(仮称) 秋田港洋上風力発電事業
環境影響評価準備書
補足説明資料

平成30年8月

秋田洋上風力発電株式会社

風力部会 補足説明資料 目次

6. 潮流について（準備書 p. 3-25 (p. 53)）

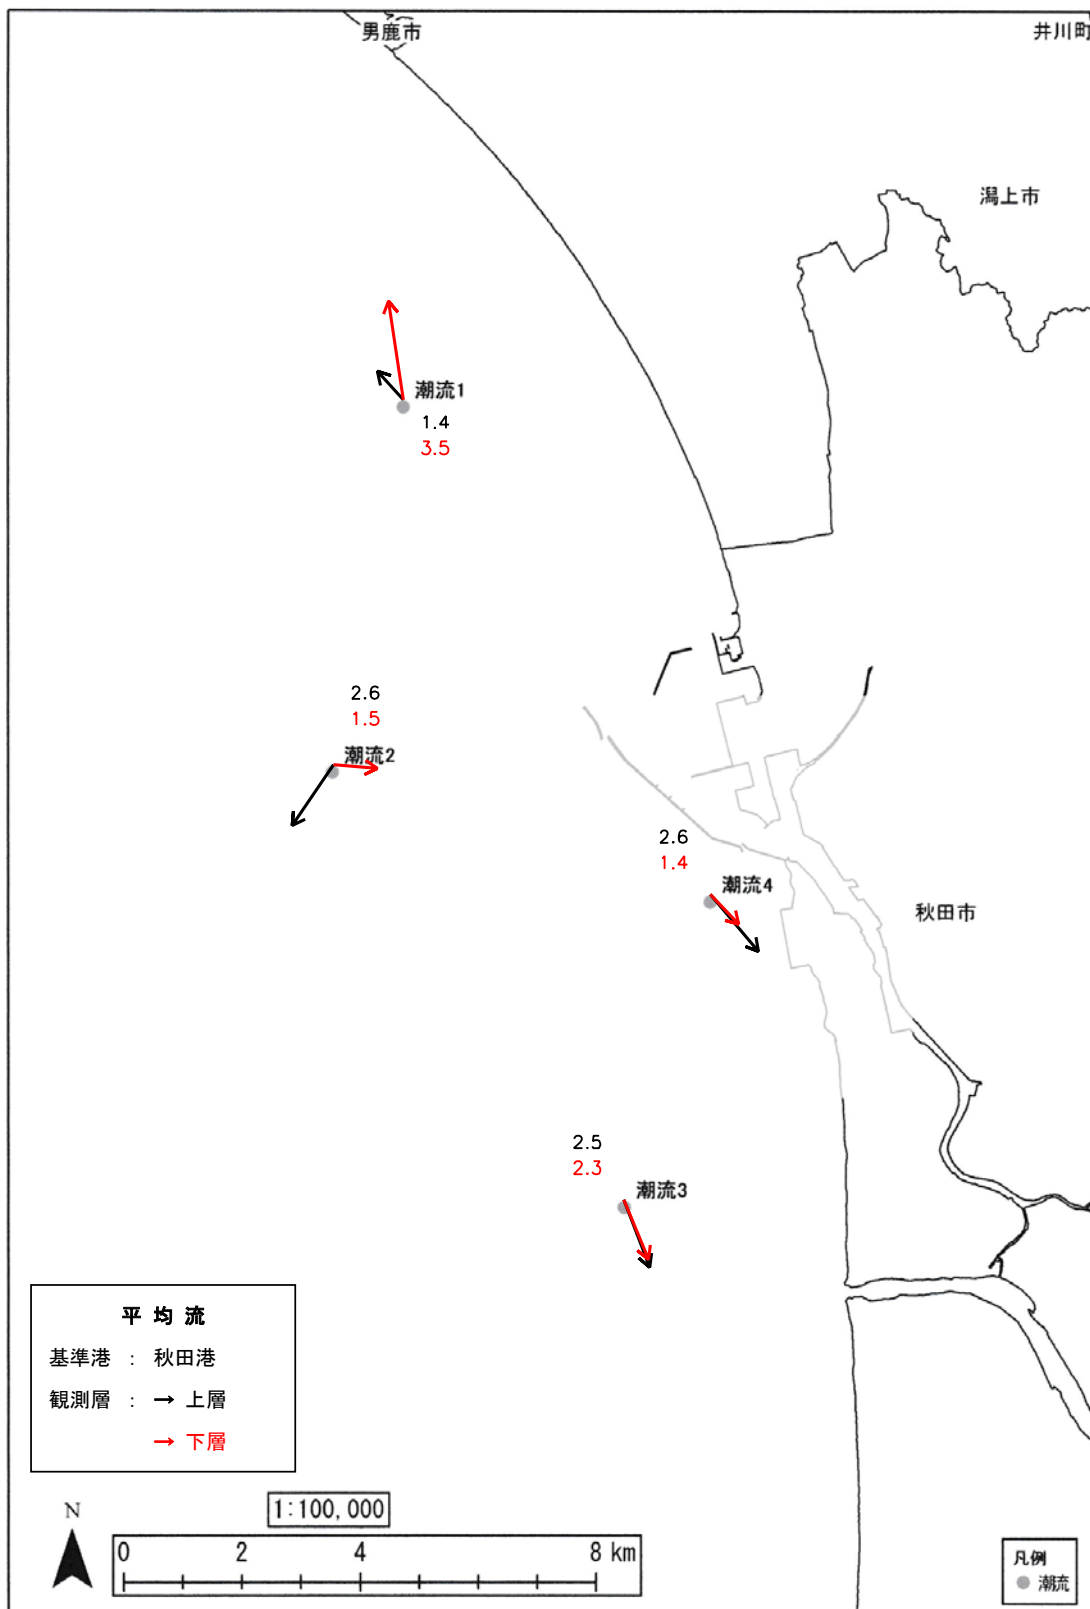
(1) 上から3行目、恒流時という言葉はありません。恒流とは、常に一定方向に流れることを言うので、時は関係ありません。

(2) 表の一番右の欄： 15 白夜連続観測 → 15 昼夜連続観測

(3) 上から3行目以降、「夏季も冬季も南流、北流の最強時には、表層では南流と北流のベクトルに沿った潮流となり～」の文章は何を言っているのかがわかりません。

(1) ご指摘の通りです。評価書にて修正いたします。

(2) ご指摘の通りです。評価書にて修正いたします。

(3) 準備書の地域概況の潮流のデータは、方法書に記載した古いデータを掲載しておりました。最新の潮流のデータ（平成28年2月（冬季）と7月（夏季））は以下の図のとおりです。なお、準備書の予測評価はこちらの最新のデータをもとに行っております。評価書では、地域概況の潮流データは最新のものに更新し、解説も含めて修正致します。

7. 図表の説明について（準備書 p.3-42（p.70））

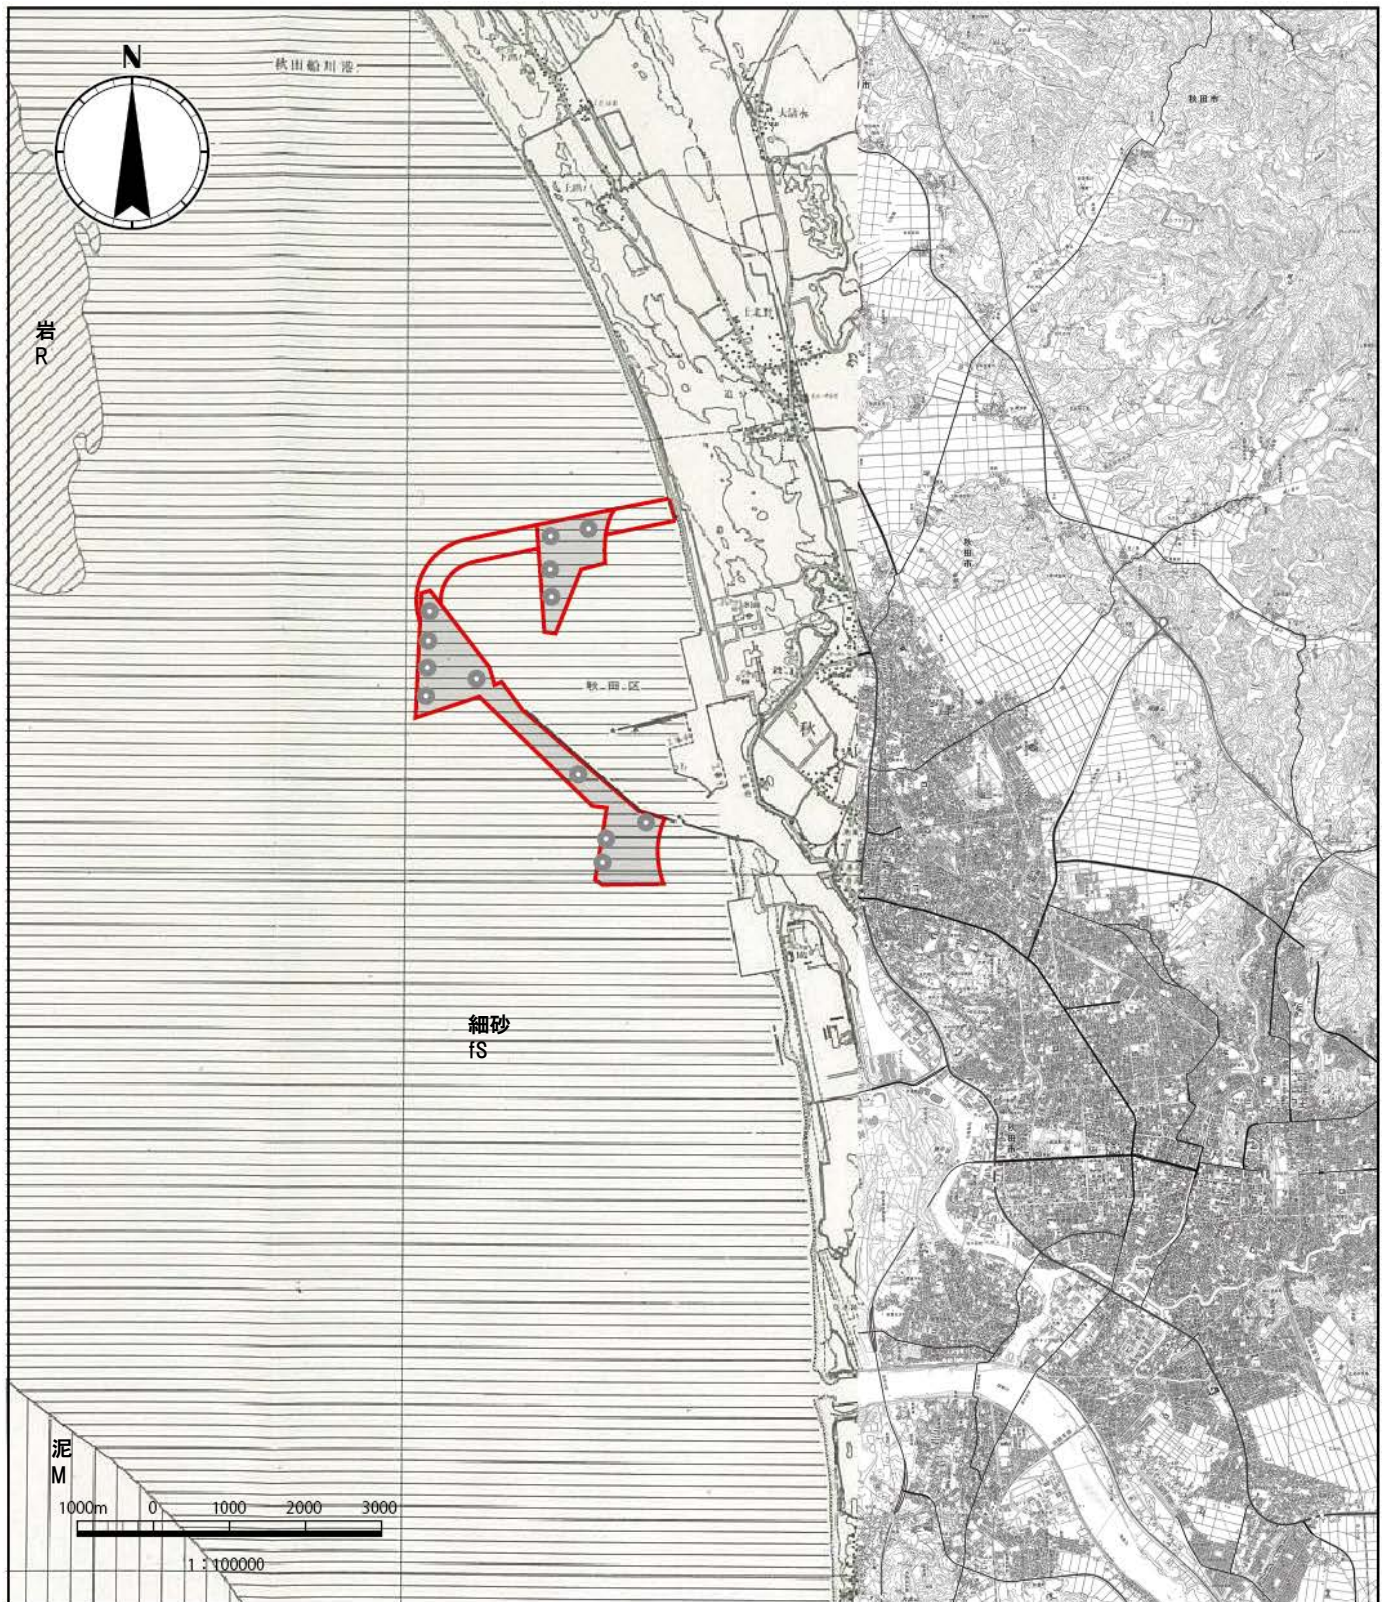
例えば『底質の調査結果を××表に示す。調査地点を××図に示した。』と記載されているだけで、状況について具体的ななどのような状況であるのかを説明する必要があるのではないのでしょうか？ 他の項目でも文章記述のないものが多々ありますので、適宜、解説文を記載することを検討願います。

調査地点図等の解説が必要ないものはそのままとしますが、地域の自然的状況や社会的状況等の解説が必要なものについては解説文を記載致します。

船舶トランセクトライン調査 (視認範囲)

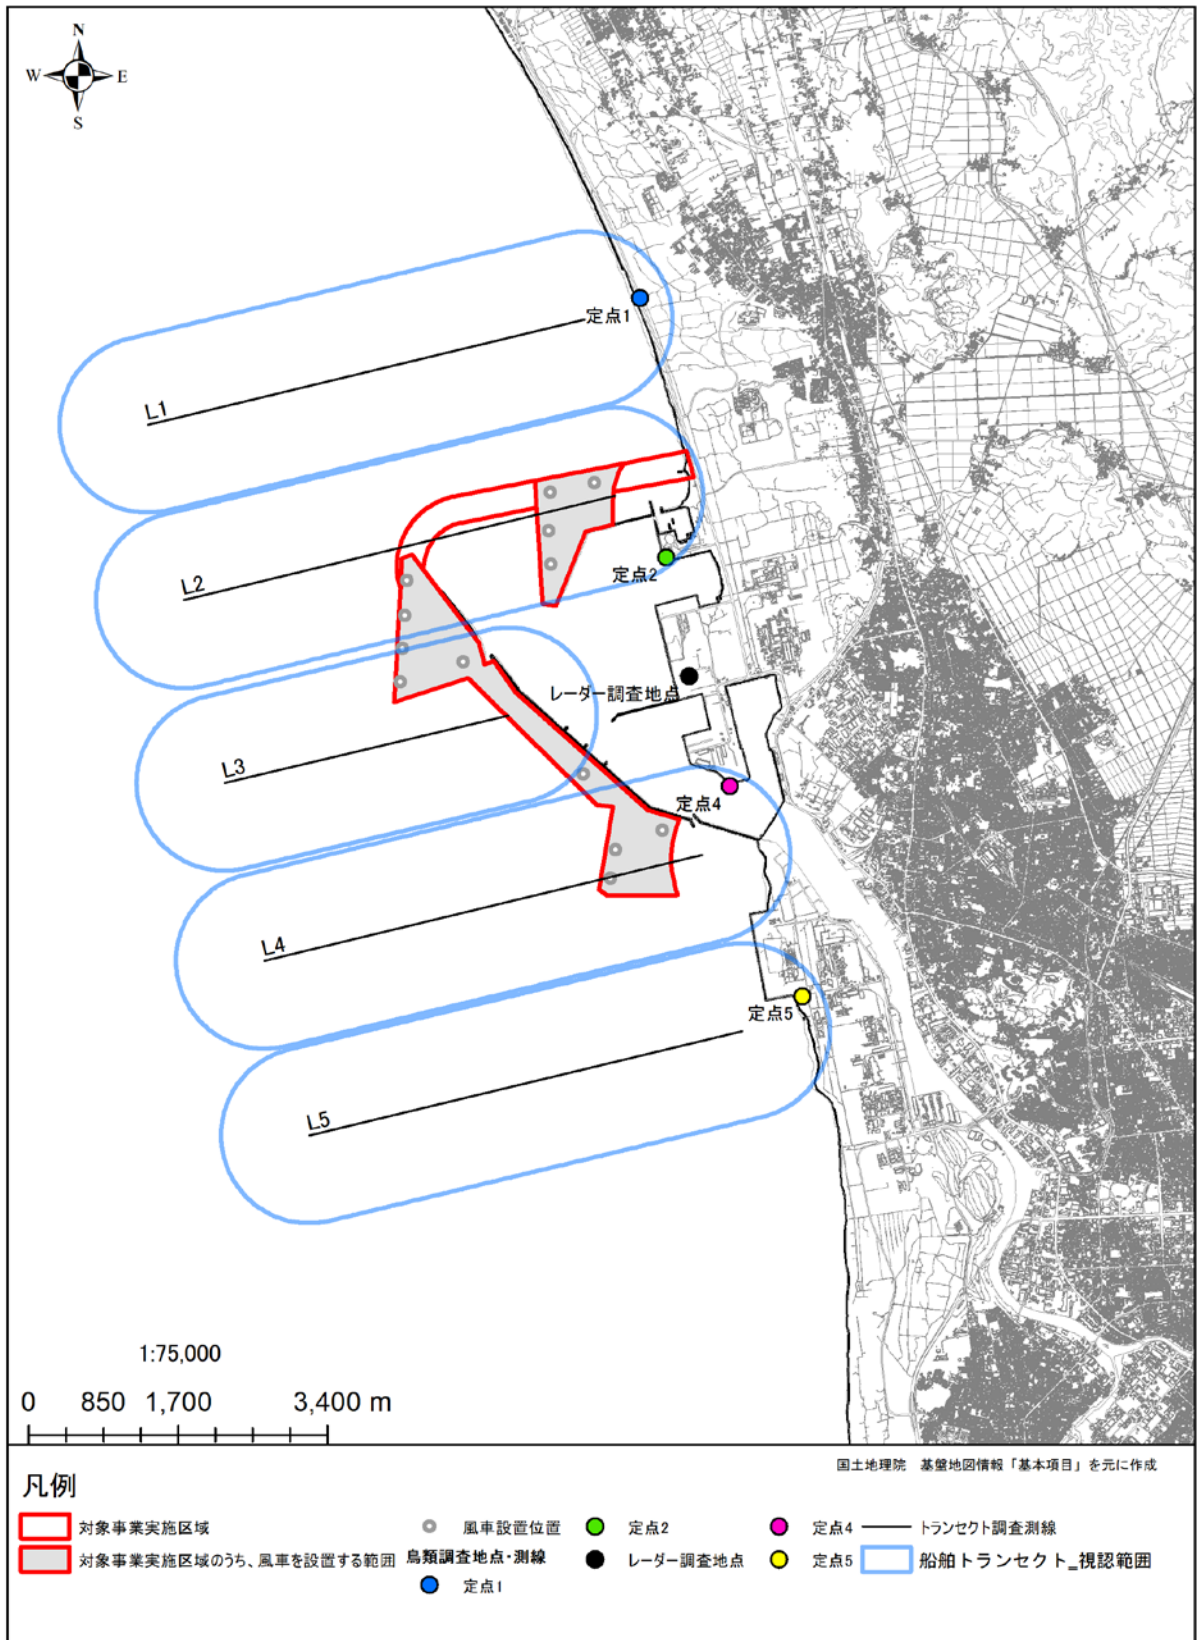
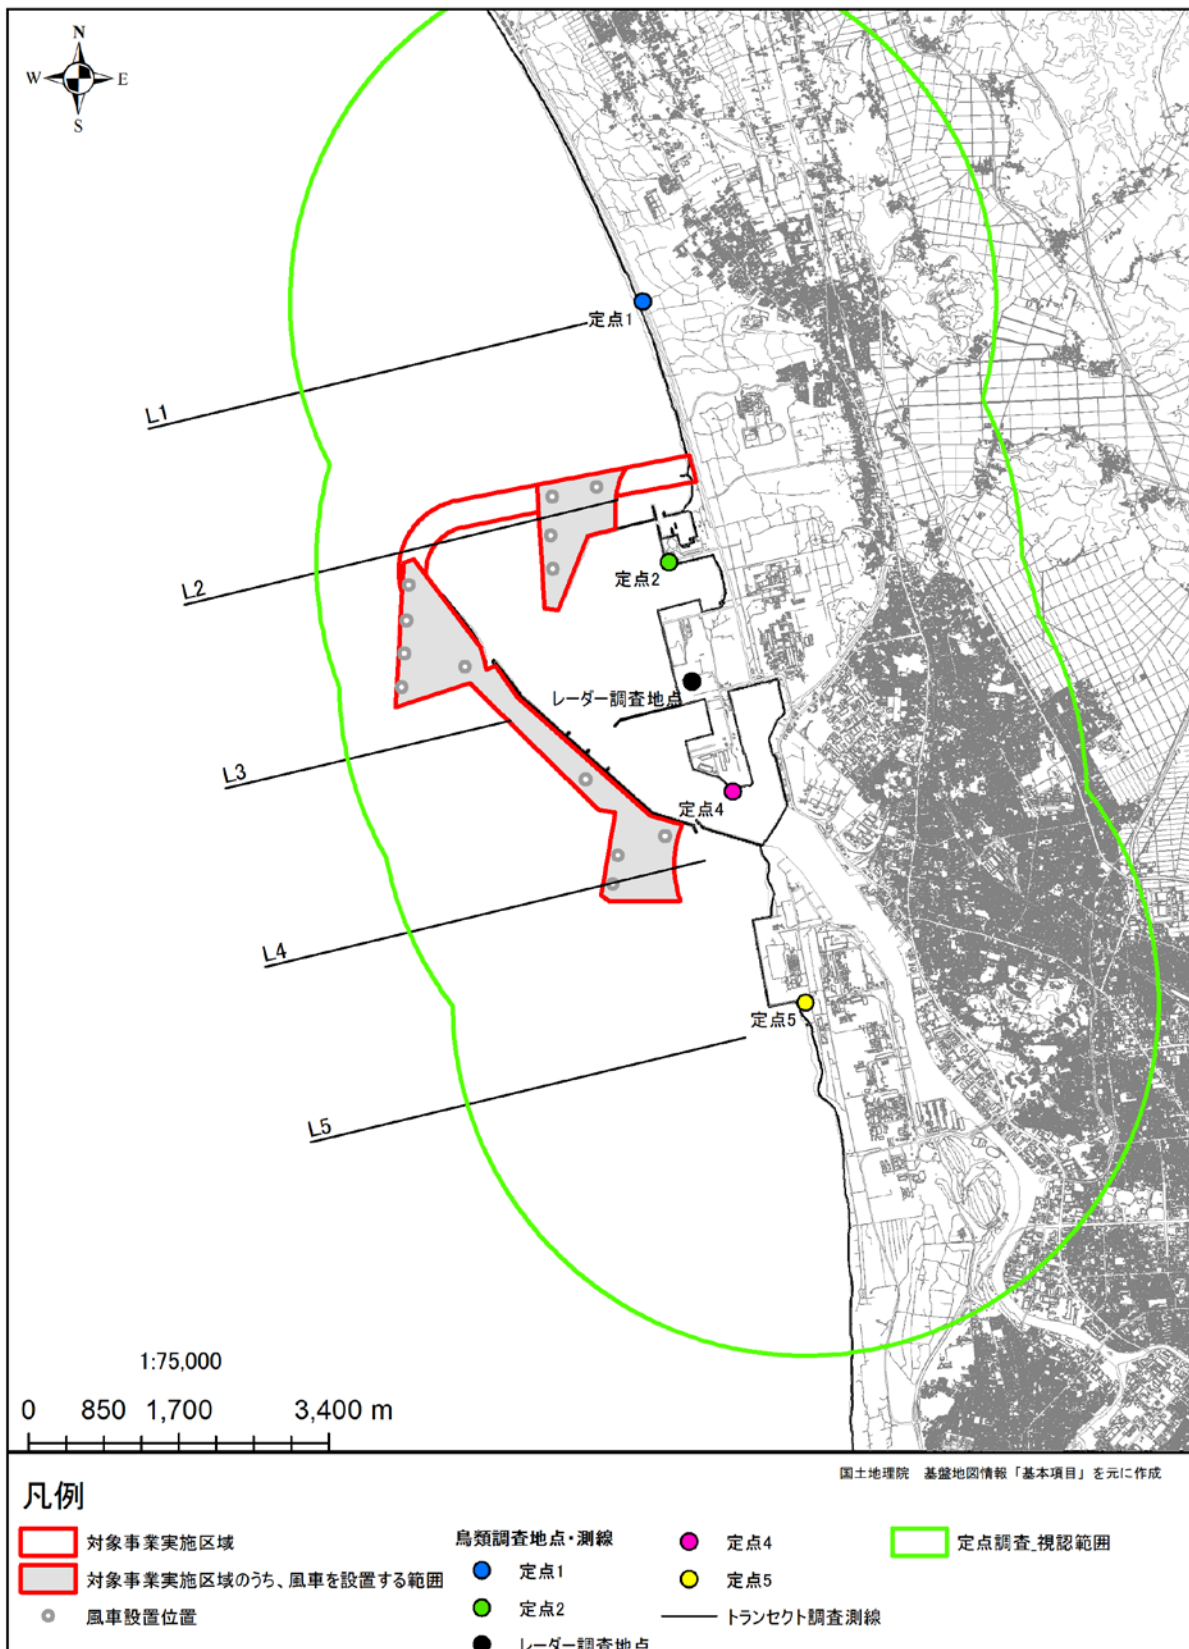
鳥類調査における調査員の可視範囲を図示してほしい。また、レーダー調査で測定できていない範囲を説明してほしい。

次ページに図示いたしました。

好天時における視認距離は、定点調査が約 4km、船舶トランセクト調査では船舶の揺れや波により約 1km となります。

また、レーダー調査で測定出来ていない範囲につきましては、防波堤近辺や船舶等による遮蔽・反射がある場合は、測定出来ないことがあります。

秋田港の潮汐境界条件

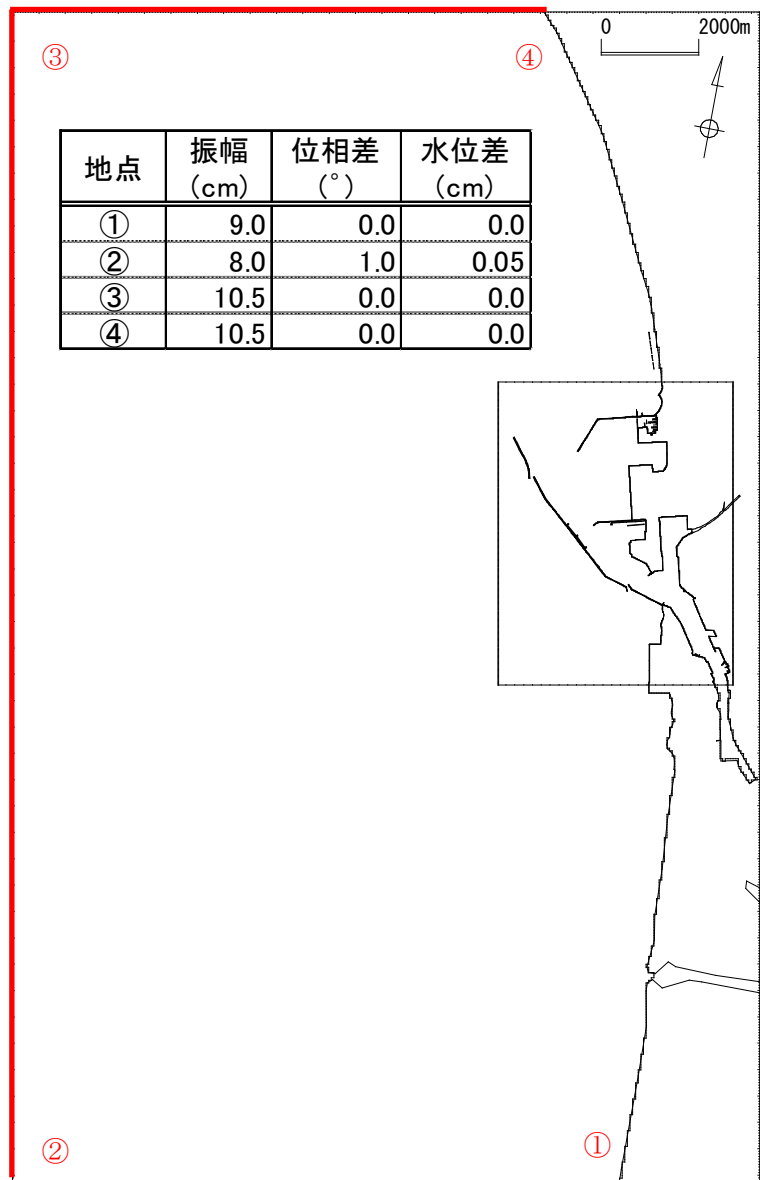
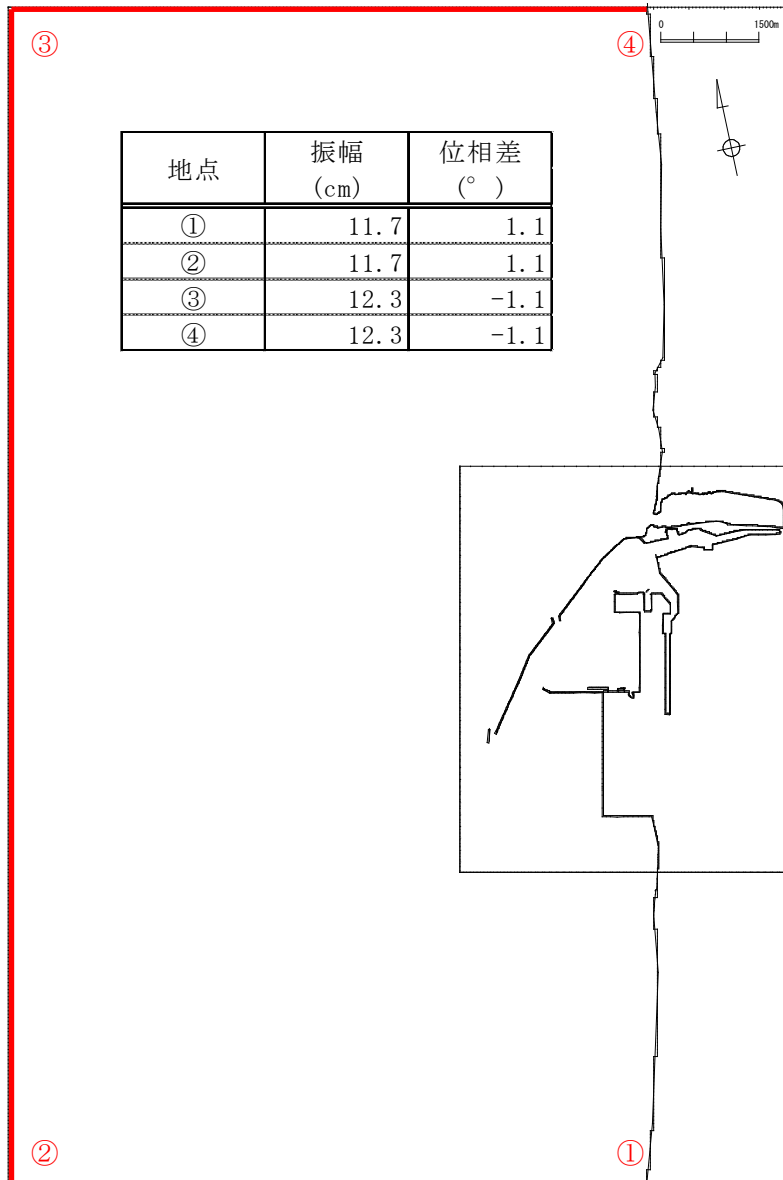
流速ベクトル図が、秋田港と能代港とでかなり異なります。両者の境界条件の違いを説明してください。

秋田港と能代港と境界条件を以下の表と図に示します。周辺海域の振幅、遅角を基に、再現性を考慮し設定しました。

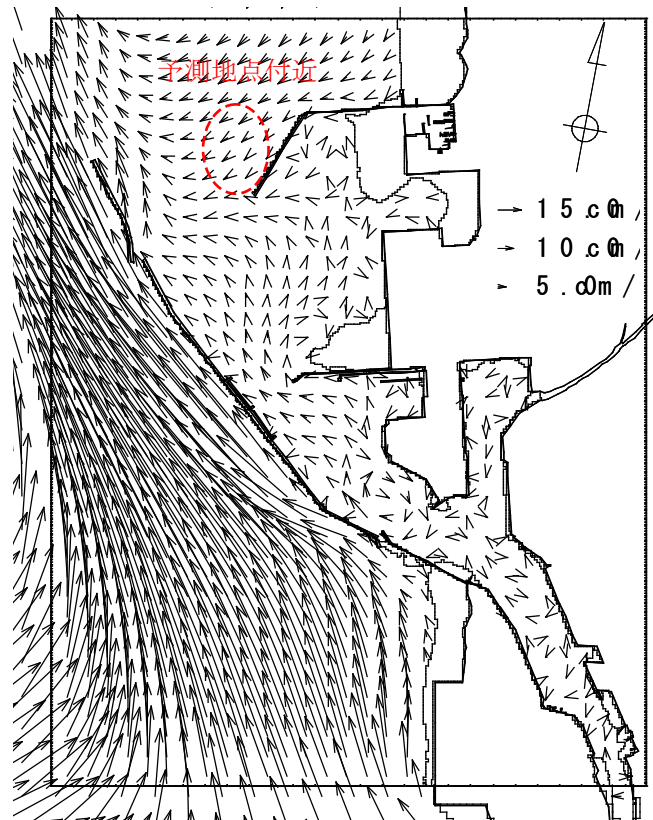
拡散予測は北側防波堤付近のみで実施しているが、南側は予測しないのでしょうか？

防波堤には、水の濁りの影響を受ける魚類等や海藻草類が生息・生育していると考えられますが、流速ベクトルが示すように、北側防波堤付近は、流速が緩やかで水の濁りが滞留しやすく、濁りの成分が海藻草類等に堆積する可能性が考えられます。南側の防波堤付近は流速が早く、水の濁りは拡散により高濃度になりにくく、濁りの影響が及ぶ可能性が低いと考えられたため、北側防波堤付近で予測を行いました。参考として、海面下 5m~10m（満潮時）の流速ベクトルを示します。

なお、当該海域の底質は砂質であり、SS の影響は少ないと考えられます。
